**OSSERVAZIONI A VALERE ANCHE QUALE PARERE
CON ESPRESSO RIFERIMENTO ANCHE ALLE “INTEGRAZIONI DOCUMENTALI
RELAZIONE DI RISPOSTA ALLE OSSERVAZIONI ALLA DOCUMENTAZIONE
PROGETTUALE DOC. MASE – 2024 -0022139 – 22102 EO DE GN R 09 0010 B, 2024 -
0022139 – 22102 EO DE GN R 09 0011 ” NONCHÉ IN RELAZIONE ALLA PRESA IN
CARICO E RISPOSTA ALLE INTEGRAZIONI RICHIESTE DALLE REGIONI (IN PRIMIS
LA REGIONE PIEMONTE RELAZIONE DI RISPOSTA ALLE OSSERVAZIONI ALLA
DOCUMENTAZIONE PROGETTUALE 22102 EO DE GN R 09 0018 B - D.G.R. N. 1C-
81CC/2024/XI DEL 12/02/2024, RISULTANTE DELLA SEDUTA N. 430 AVENTE COME
OGGETTO IL “PARERE EX ART. 23 DEL D.LGS. 152/200C E S.M.I. NELL’AMBITO DELLA
VALUTAZIONE DI IMPATTO AMBIENTALE DI COMPETENZA STATALE RELATIVA AL
PROGETTO DI REALIZZAZIONE DI UN IMPIANTO EOLICO DI POTENZA PARI A 43,4 MW
PRESENTATO DA WINDTEK SRL NEI COMUNI DI CAIRO MONTENOTTE, CENGIO (SV)
E SALICETO (CN). PARTE PIEMONTESE. [ID: 10C8C]”.)**

- Osservazioni in merito alla documentazione di “integrazione sulla produttività del
progetto - studio ventosità “

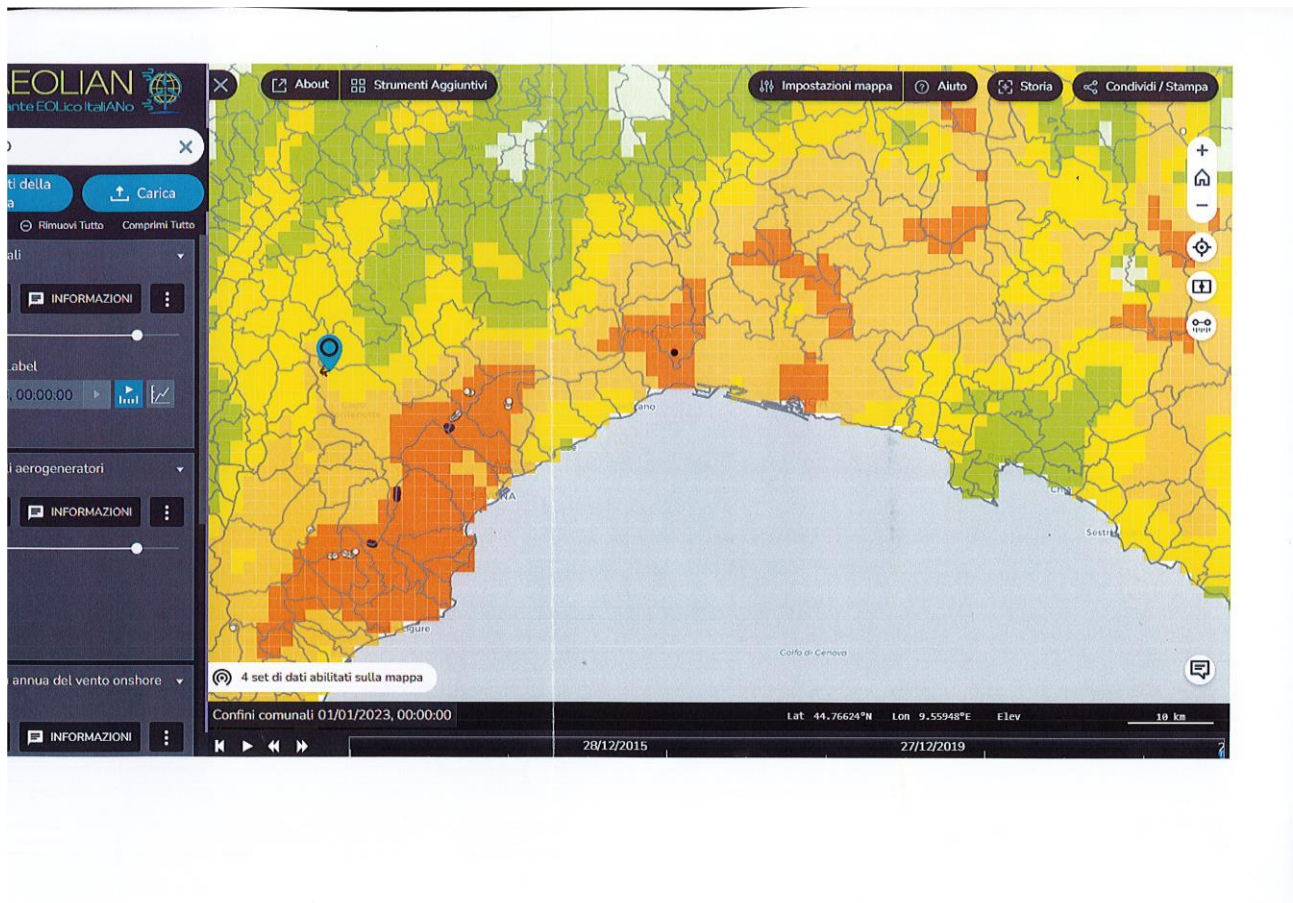
In primo luogo è innegabile che il **criterio** principe per individuare l'idoneità di un sito sia la presenza di energia eolica. A questo proposito ricordiamo che da 'ATLANTE EOLICO ITALIANO la collocazione del parco eolico risulta in una zona con ventosità segnata in arancione pallido (come noto quelle a maggior v Si riportata di seguito scannerizzazione di figura estratta da Tecnogaia con collocazione degli AG (cfr. Tecnogaia pg.44 dell'elab.239 del Proponente) .

Per un più esaustivo raffronto della zona che occupa con zone anche limitrofe (verso la costa) aventi una ventosità più alta, e per sottolineare come gli impianti esistenti si trovino tutti in zone con ventosità che risulta (dall'Atlante Eolico cit.) più elevata si riporta l'estratto che segue ripreso da Atlante Eolico italiano

Risulta quindi sconfessata, e non superata dalle integrazioni successive, l'affermazione che avevamo trovato a pag. 43 dello *Studio di impatto ambientale* (rif. Elab. 239), laddove si legge "...Già da una prima analisi dei dati disponibili sull' **ATLANTE EOLICO ITALIANO** è possibile notare come l'area rientri nell'intervallo tipico di ventosità delle centrali eoliche italiane. riportiamo di seguito un estratto dell'Atlante eolico citato così da poter verificare *ictu oculi* come nelle aree aventi caratteristiche anemometriche simili **NON** risultino centrali eoliche.

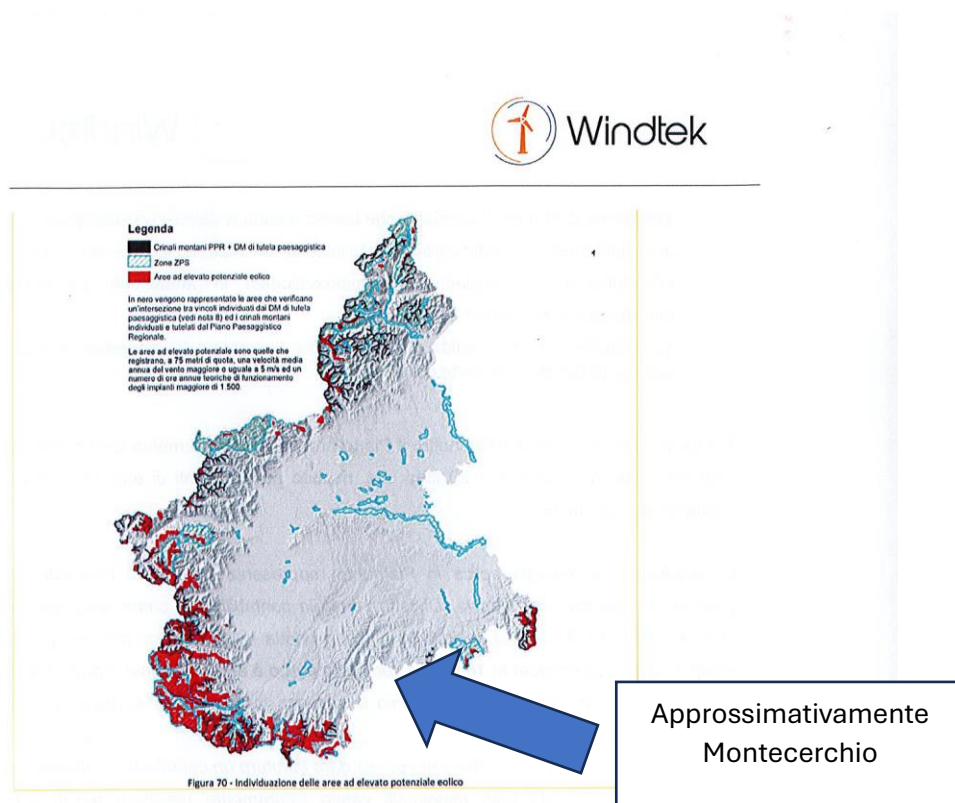
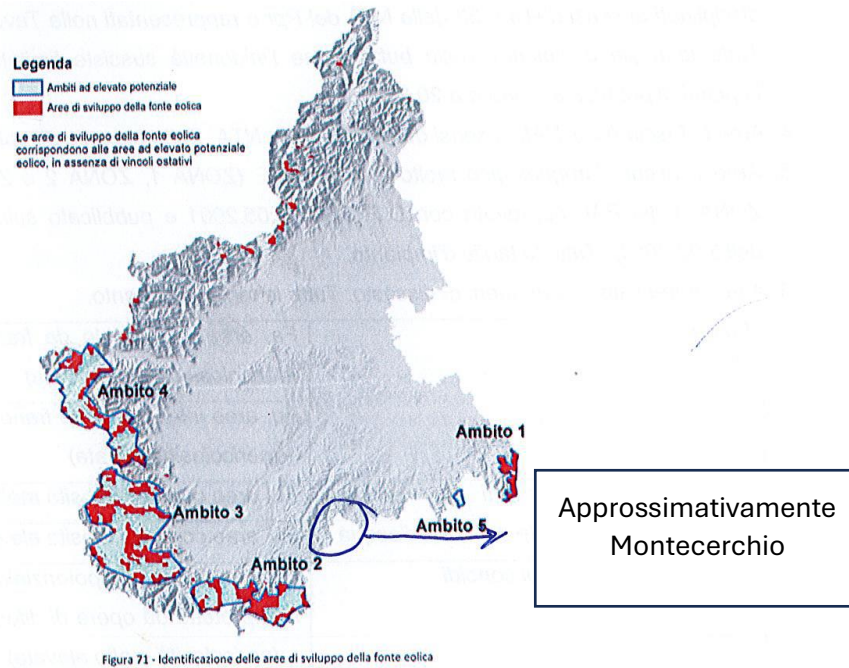
Di fronte a questa evidente mancanza di approfondimento e mancata presa in carico della problematica può essere utile ricordare come lo stesso proponente, con riferimento specifico al PEAR Piemonte, abbia scritto : che *all'interno del PEAR la Regione (Piemonte ndr.)* identifica una serie di aree le cui caratteristiche orografiche e anemologiche le rendono ad elevato potenziale ad ospitare centrali eoliche (tali aree sono contrassegnate dal colore rosso). Seguono poi due figure tratte dal PEAR Piemonte in cui poter apprezzare la distinzione tra le aree ad elevato potenziale eolico e le altre (figure 70 e 71 dell'elaborato 239 sintesi non tecnica) che si riportano per comodità di consultazione

Ebbene la zona ove il proponente vorrebbe collocare l'impianto non risulta ricompresa (e nemmeno prossima) alle zone ad alto potenziale eolico anzi a dire il vero risulta in una zona di assoluto grigio cromatico significativo dell'assenza di interesse eolico.

Dal combinato disposto della lettura dell'ATLANTE EOLICO presentato sopra e della rappresentazione contenuta nel PEAR Piemonte, si evidenziano dati obiettivi da cui emerge il difetto del criterio principe ovvero la ventosità del sito

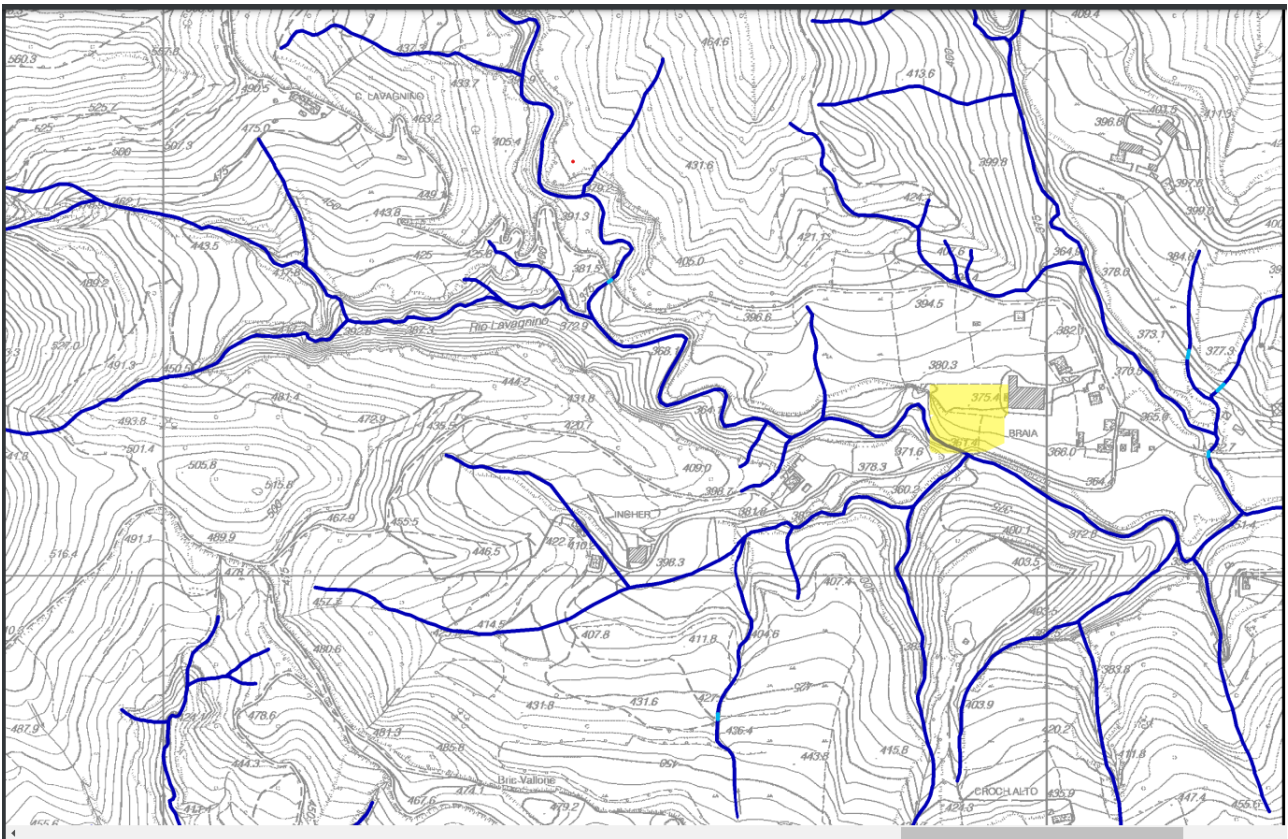
Il proponente con riferimento al tratto in questione a margine del dirupo e prospiciente la frana (rischio 3 Ispra) si limita a prevedere, in maniera generica, un allargamento testualmente *ALLARGAMENTO STRADA ESISTENTE ALLARGAMENTI STRADALI E SEZIONI* cfr. *elaborato 22102 EO DE CI D 04 0015 REV B aprile 2024*, ove nella raffigurazione che troviamo nella parte sinistra di detto elaborato viene rappresentato - con un linea rossa a latere del tracciato esistente - l'ipotetico allargamento per arrivare alle metrature indicate. Cfr. tratto 2)

Il proponente di conseguenza nel proprio generico elaborato prevede un allargamento della strada esistente nelmacro tratto 14 (cfr. elaborato 72) e nel tratto 2 (cfr. elaborato 22102 EO DE CI D 04 0015 REV B aprile 2024), prevedendo che tale allargamento vada ad interessare direttamente la parte prospiciente il dirupo, anzi dall'istruttoria conducibile in loco si sarebbe potuto appurare come il previsto allargamento andrebbe proprio sul dirupo. Ne deriverebbe quindi previsto un allargamento della strada laddove il sedime a margine della strada non risulta esistente.

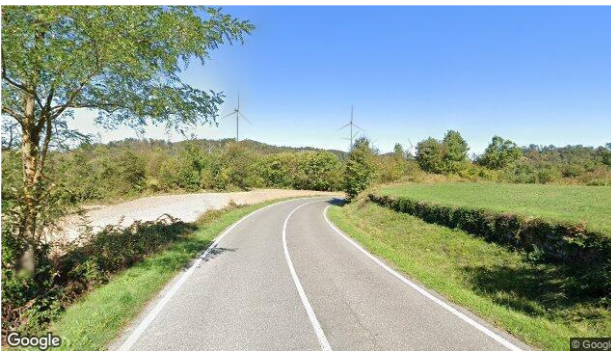
La mancanza di alternative sul lay out proposto può essere letta in combinato disposto con le conclusioni dello studio anemologico (cfr. *Inoltre si consiglia di approfondire la qualificazione anemometrica ad adeguate altezze dal suolo, tramite misure con tecnologie di Remote Sensing in altri punti dell'impianto, seppur di breve durata, oltre ad una integrazione dello studio (asseverazione bancabile) che comprenda, tra le altre cose, in particolare una analisi specifica delle variabili, la quale con le informazioni disponibili, definisce le incertezze dei processi e delle metodologie applicate, al fine di determinare il valore di produzione atteso dell'impianto con data probabilità (P 75% P 90%) solitamente richiesto per il finanziamento),*

da cui risulta come non siano state fatte indagini su parti dell'impianto diverse dalla piazzola ove si andrebbe a trovare l'AG 4

Figura 1: Immagine di come si dovrebbe presentare una reale misura acustica

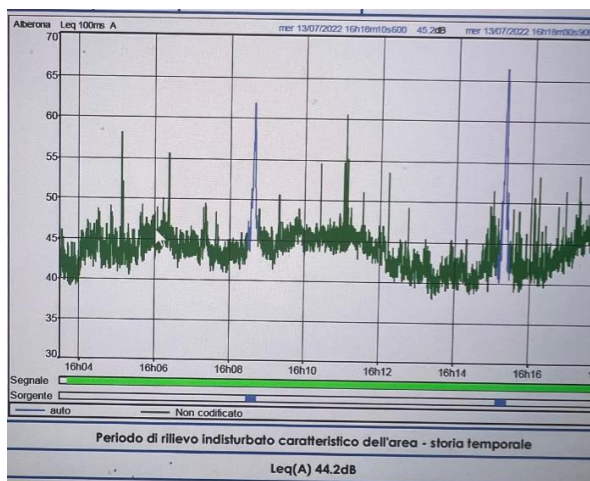
- 1- I valori indicati nelle schede di rilevazione inquinamento acustico tipo 4, risultano riportare per i recettori dal 22 al 35 un **rilevamento fatto in data successiva rispetto alla prima emissione della relazione** e specificatamente dalle rilevazioni riportate in tabella da pag. 24 a pag.38 del documento in oggetto.
- 2- **Non sono presenti grafici delle registrazioni che diano evidenza** della data, delle emissioni sonore legate al tempo, come invece è consuetudine fare (si veda il seguente esempio estratto da analoga relazione):

Figura 3: Curve di livello per Aerogeneratore 7. Differenza di altezza rispetto ai prati sottostanti equivalente ad 80 m.

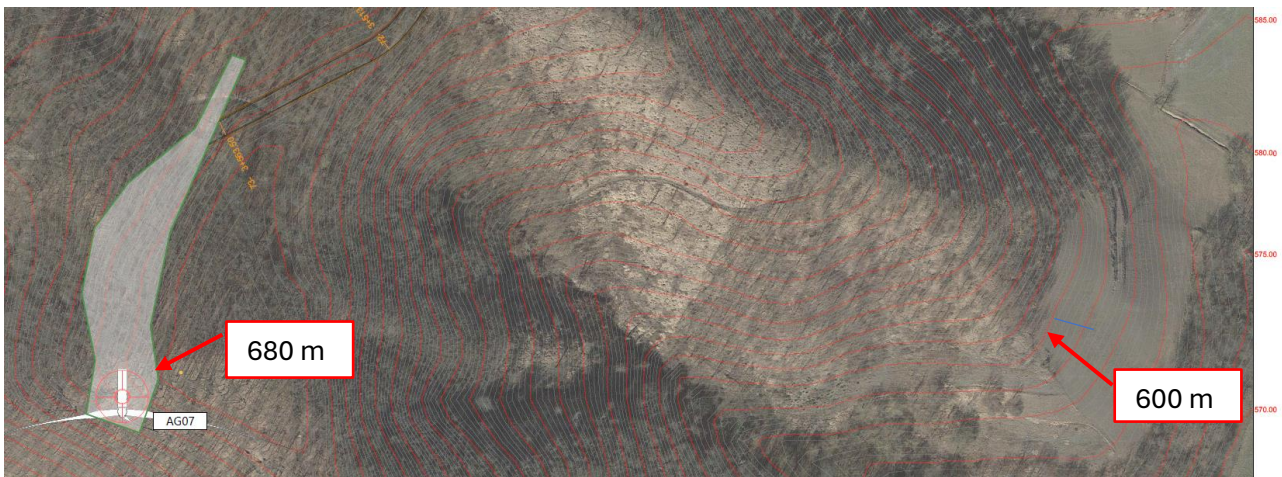
Dalle curve di livello riportate nel documento **22102_EO_DE_CI_D_08_0024_B_Planimetria_curve_livello_turb_6-7_sdp-signed** si evince facilmente mediante differenza tra le curve di livello e l’altezza della collina rispetto ai prati sottostanti, che l’aerogeneratore AG7 è di **80 m**.

Figura 4: Comparazione della misura rilevata tra le curve di livello, ovvero 80 m e la rappresentazione grafica proposta di Windtek. Le pale al rotore in realtà misurano 125 m e non 80 come sembrerebbe nella rappresentazione grafica.

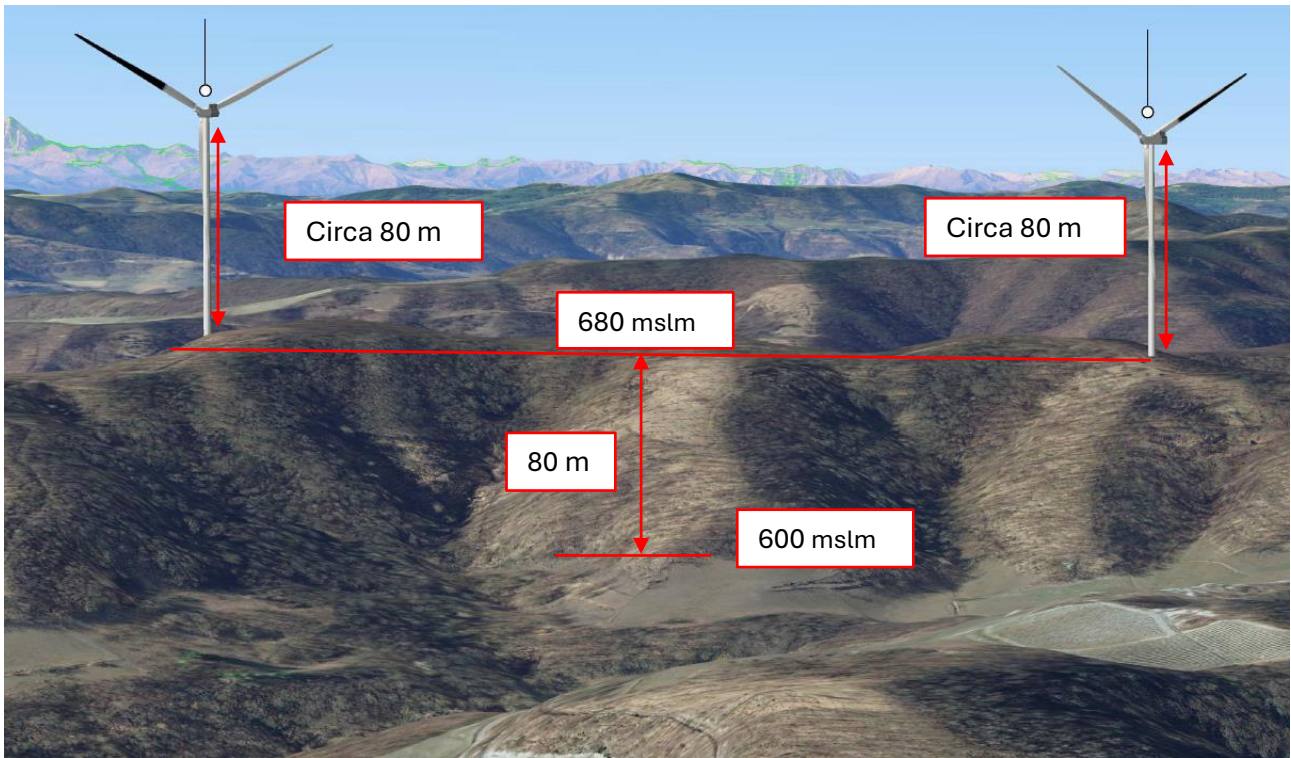
Riportando la misura rilevata nel documento **22102_EO_DE_GN_D_03_0012_A_Analisi_di_impatto_visivo-signed** si evince che l’altezza dell’aerogeneratore non risulti assolutamente proporzionale alla misura rilevata dalle curve di livello e quindi **l’elaborato prodotto da Windtek non risulta rappresentativo**.

Come si può notare, gli aerogeneratori sono stati rappresentati con una altezza che corrisponderebbe ad 80 m all'asse della girante, **quando invece l'altezza reale al rotore della pala è di 125 m**, come si evince dalla scheda tecnica della macchina Vestas V162.

Figura 6: Punto di scatto 3 degli aerogeneratori AG7 ed AG6

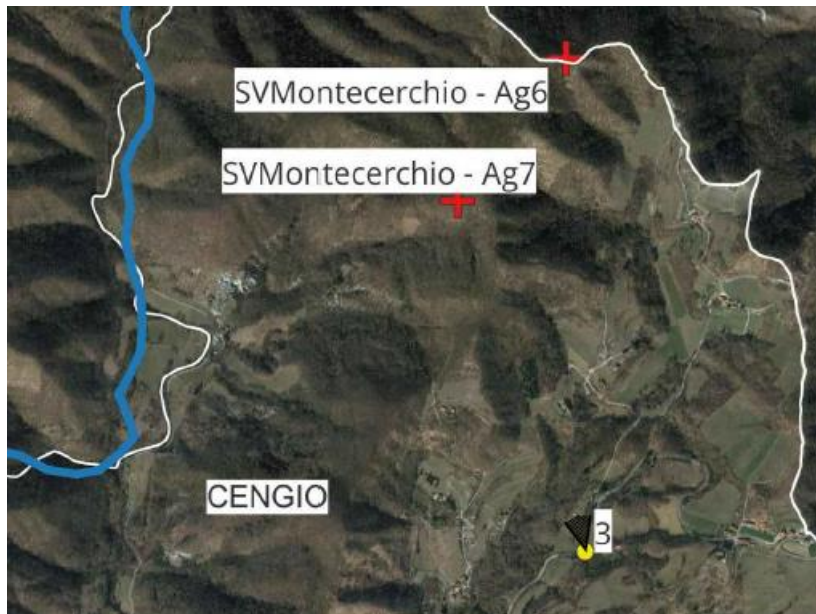
Quanto descritto sopra è ancora più evidente se si prende in considerazione il documento 22102_EO_DE_SIA_D_03_0090_B_Fotomontaggi_parco_Montecerchio_nei_diversi_cicli_stagionali-signed. Si prenda in esame la prospettiva rappresentata per gli aerogeneratori AG7 ed AG6 al punto di scatto 3.

La distanza di questo oggetto dal punto di scatto è di 1120 m, mentre la differenza di altezza della collina mediante l'ausilio ancora una volta delle curve di livello può essere stimata in 100 m.

Figura 7: Misura della distanza dell' AG7 dal punto 3 di scatto.

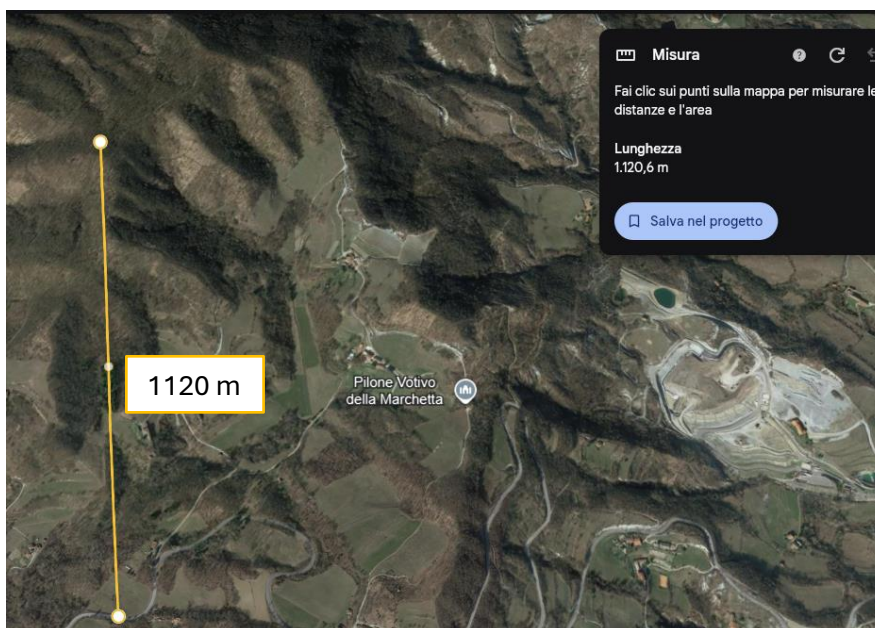
Figura 8: Indicazione dell'altezza della collina rilevata dalle curve di livello. Come si può notare 100 m non corrispondono assolutamente con la prospettiva che è stata proposta nel documento di Windtek.

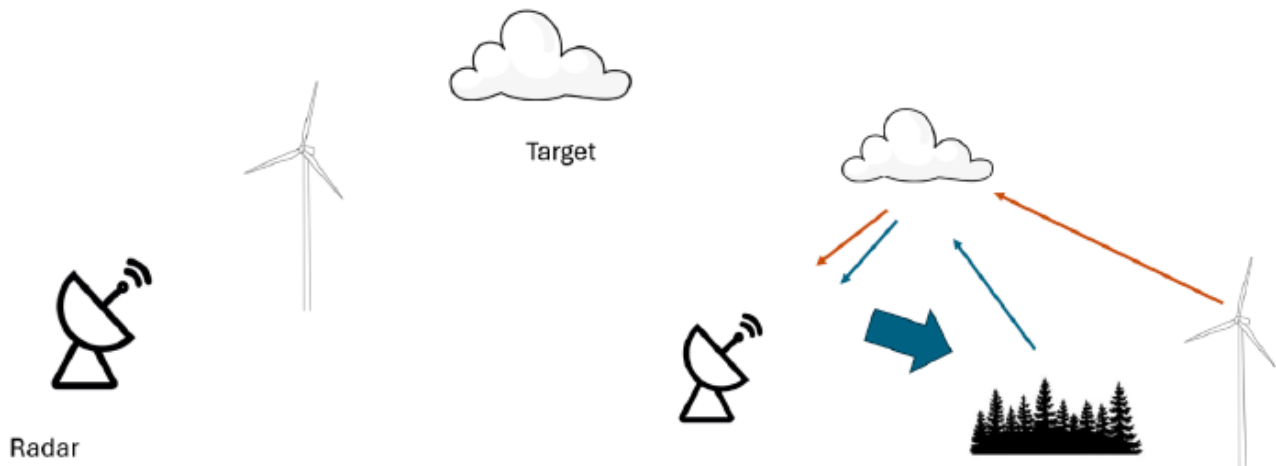
Si evidenzia inoltre che **il caso peggiore**, ovvero che il parco eolico si trovi in linea di vista tra Radar e target **non sia da escludere**, in quanto il Radar più vicino e collocato sul Monte Sette Pani (SV), dista dal parco eolico solamente **18 km**, ed è perfettamente allineato con la traiettoria di arrivo delle perturbazioni.

Per maggior chiarezza, si veda il seguente schema e relativa didascalia:

Figura 14: Pattern di riflettività, a sinistra e velocità radiale a destra. Entrambi rilevati a Sud Est di un radar della rete NEXRAD. Nel cerchio in giallo, **il falso eco generato da un parco eolico**.

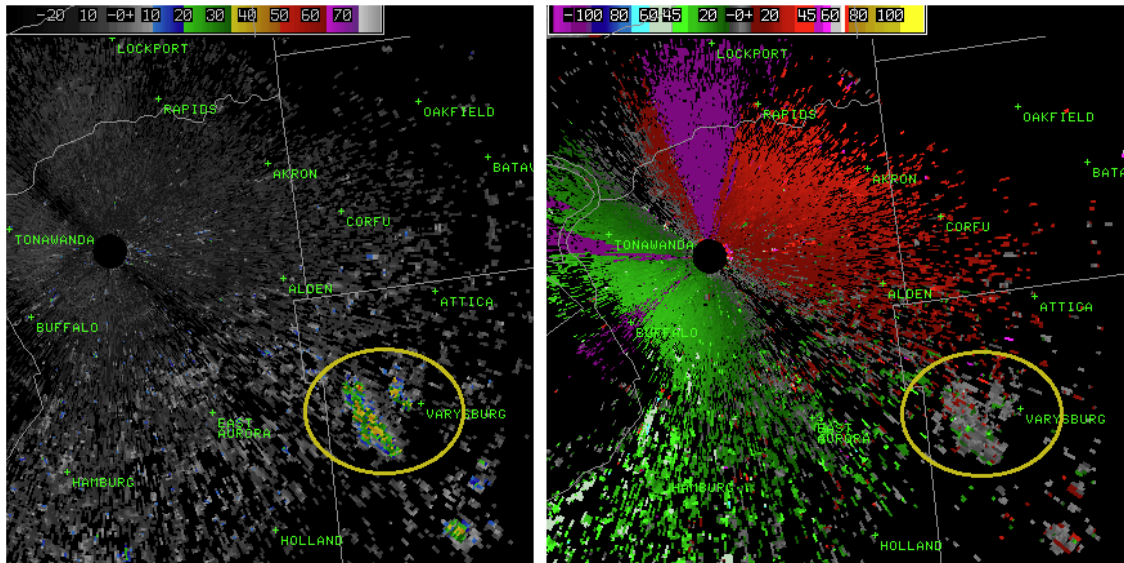
In alcuni casi questo falso positivo può essere così rilevante da poter essere frainteso addirittura per una TVS, Tornado Vortex Signature.

Come altre strutture che si trovino in prossimità del fascio, anche per le pale eoliche il segnale di ritorno **può condurre a una sottostima**.

Figura 15: Radar Monte Settepani (SV), posto a circa 18 km da Aerogeneratore 7

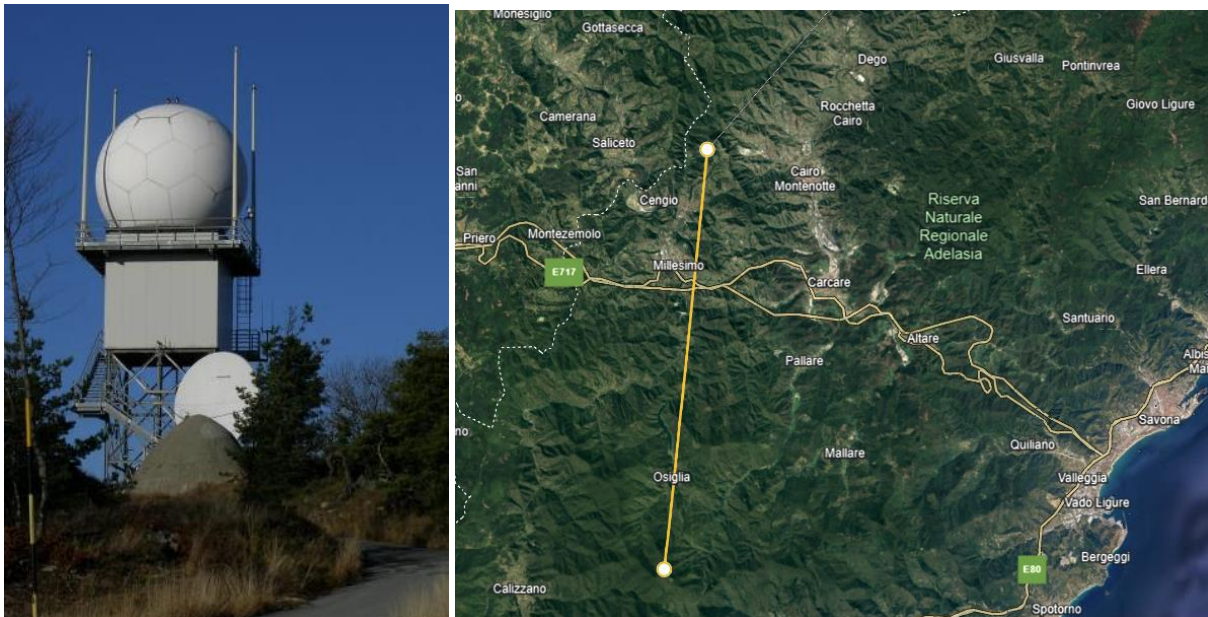
Arpa Piemonte gestisce il radar di **Bric della Croce (TO)** posto a 79 km dal parco eolico e, in collaborazione con Regione Liguria, il radar di **Monte Settepani (SV) posto a soli 18 km dall'Aerogeneratore 7 del Parco Eolico Monte Cerchio**. Entrambi i sistemi sono di tipo Doppler e polarimetrici. I radar effettuano una scansione di tipo volumetrico ogni 5 minuti. Il volume risultante delle scansioni in formato polare (distanza, azimuth, elevazione) viene inviato al Centro Funzionale per le successive elaborazioni.
